**ACTA DE JUNTA DE ACLARACIONES**

**INVITACIÓN A CUANDO MENOS TRES PERSONAS  
No. IO-03891K999-N5-2013**

**OBJETO: ADJUDICACIÓN DEL CONTRATO DE OBRA PÚBLICA SOBRE LA BASE DE PRECIOS UNITARIOS Y TIEMPO DETERMINADO, CORRESPONDIENTE AL PROYECTO DE "OBRAS EXTERIORES Y TRABAJOS COMPLEMENTARIOS DE LA AMPLIACIÓN DE PROGRAMAS DE POSGRADO Y CONSOLIDACIÓN DE CUERPOS ACADÉMICOS DE EL COLEGIO DE SAN LUIS A.C."**

DETALLE DE ESCALERA VESTIBULO  
ESCALA INDICADA

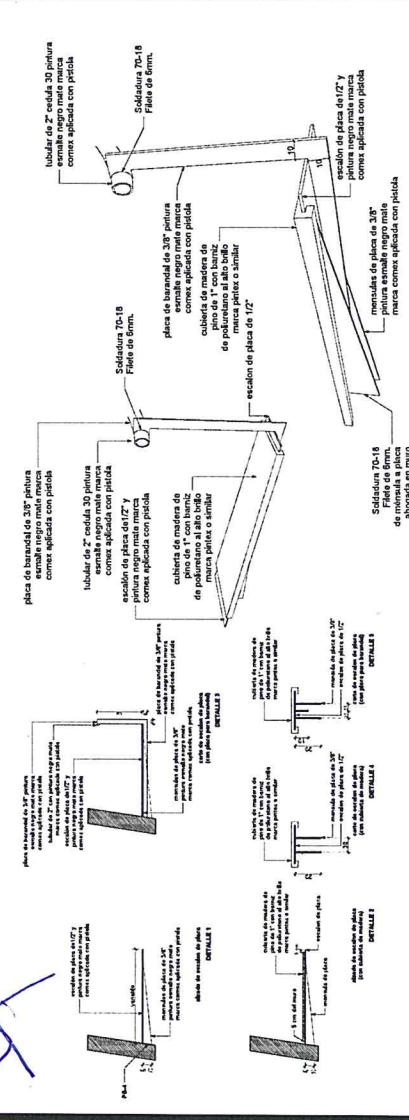
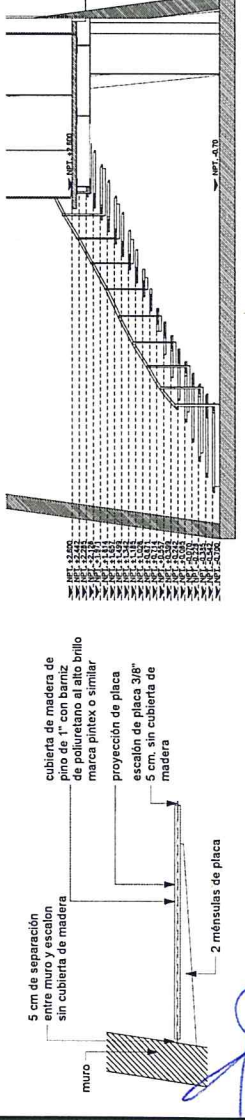
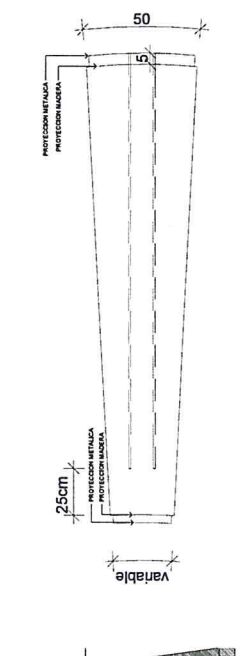
*Plano: 01.17 Detalle de Escalera Interior*

*En relación a: Trabajos de Carpintería*

*Punto a aclarar: El plano no presenta la información completa, aparecen dos recuadros vacíos.*

Conforme a lo señalado como información complementaria, El COLSAN hace entrega del plano ARQ-16 como anexo a la presente Acta.
